Vorstehende Blende bei Wärmeschubladen mit Push-Technik

Betroffene Modelle: WS 6014.0 BC, WS 6014.1E, WS 6014.1GE, WS 6015.1E, GA-15 lx

Fertigungsdatum: ab KW 09/2011

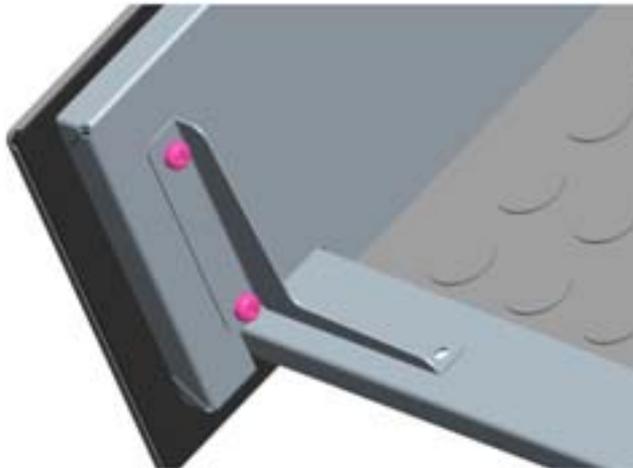
Für die oben genannten Modelle wurden neue Innenwinkel entwickelt. Diese bieten eine stabilere Befestigung der Frontblende und sorgen dafür, dass die Frontblende bündig mit den restlichen Möbelfronten abschließt.

1. Lösen Sie die drei Schrauben, mit denen das Bodenblech am Auszug und an der Rückseite der Türblende befestigt ist (beide Seiten).
2. Bringen Sie den Winkel an der richtigen Stelle und schrauben Sie die beiden Schrauben in der Rückseite der Türblende ein. Wiederholen Sie dies auf der anderen Seite.
3. Schrauben Sie den Auszug und das Bodenblech fest.

Winkel rechts ET-Nr. 544519
Winkel links ET-Nr. 544520
